Kvassneskvartalet

BS18

Følgebrev

Kvassneskvartalet - BS18

Figur 1

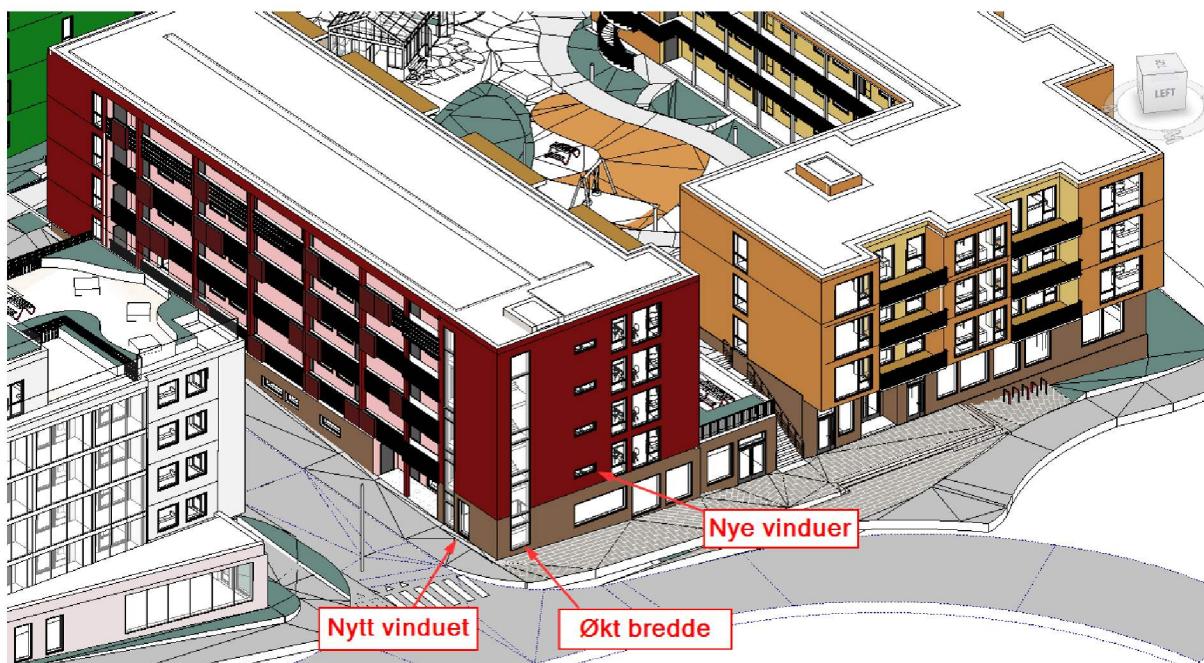
- «Fasadar mot o_SKV6 og o_SKV17. Områdeplanen legg opp til aktive fasadar mot o_SKV6 og o_SKV17, jf. føresegn 3.2.6. Det er søkt om dispensasjon for aktive fasadar i tråd med føresagna for fasade mot o_SKV17. Det er kommunen si vurdering at det er utfordringar knytt til utforming av fasade i tråd med plan langs denne fasaden. Vi ønskjer likevel at utbyggjar ser på om det er mogleg å opna fasaden mot o_SKV6 og delar av fasade langs o_SKV17, som ligg nærmast o_SKV6, i større grad som eit kompenserande tiltak».

Vår kommentar: Vi har gjort endringer på fasaden, se oppdaterte fasadetegninger vedlagt. Det som er gjort er følgende, se figur 1:

Som det fremgår av tegningen, har man både økt noen vindusbredder og lagt inn nye vinduer. Dette for å gi et mer åpent uttrykk mot gatene.

Figur 2

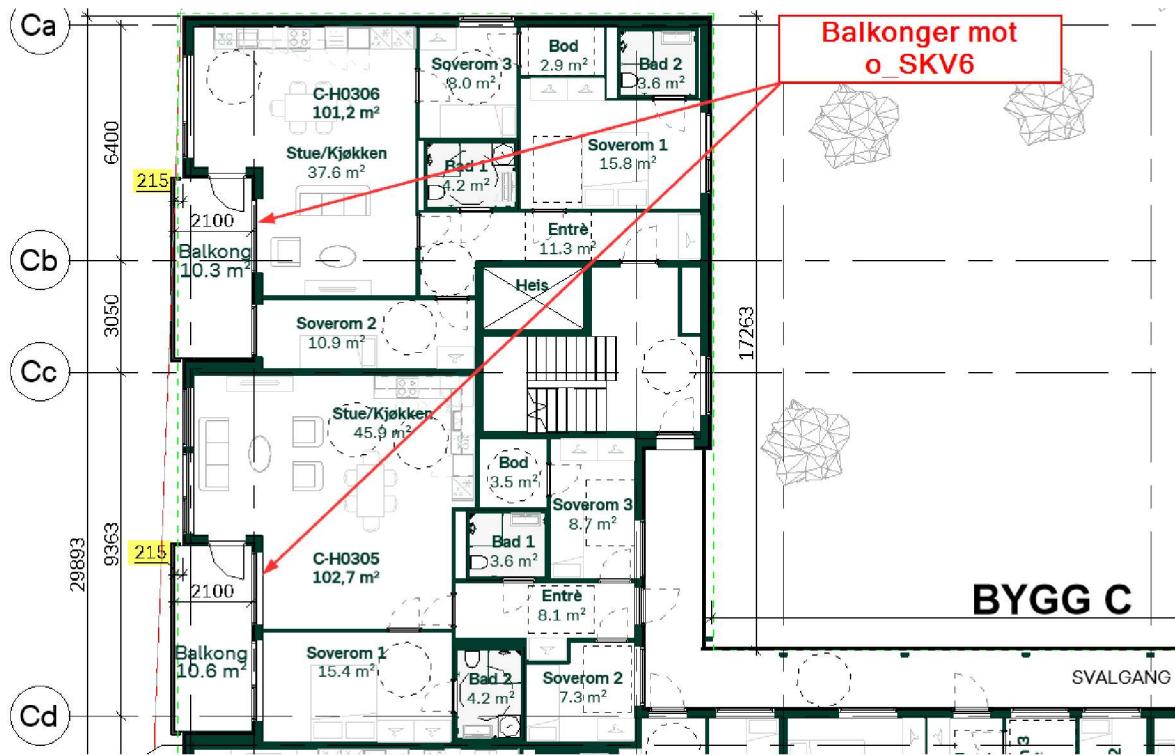
- «Balkongar mot o_SKV6. Det går fram av føresegn 3.2.6 at balkongar mot o_SKV6 skal vera inntrek i fasaden og /eller innglassing er utforma som ein integrert del av fasaden. Av mottatt teikningar ser det ut som om balkong stikk delvis ut av fasade. Vi ber om tilbakemelding og at vi får oversendt detaljeikning som vise utforming».

Vår kommentar: Balkongene er i all hovedsak trukket inn i fasaden, men en liten del, dvs. 21,5 cm, bryter ut. Dette er et arkitektonisk grep for å bryte opp fasaden, samtidig som det sikrer mer brukervennlige balkonger. Vi legger med et utklipp fra plantegning, se vedlegg E15, samt figur 2:
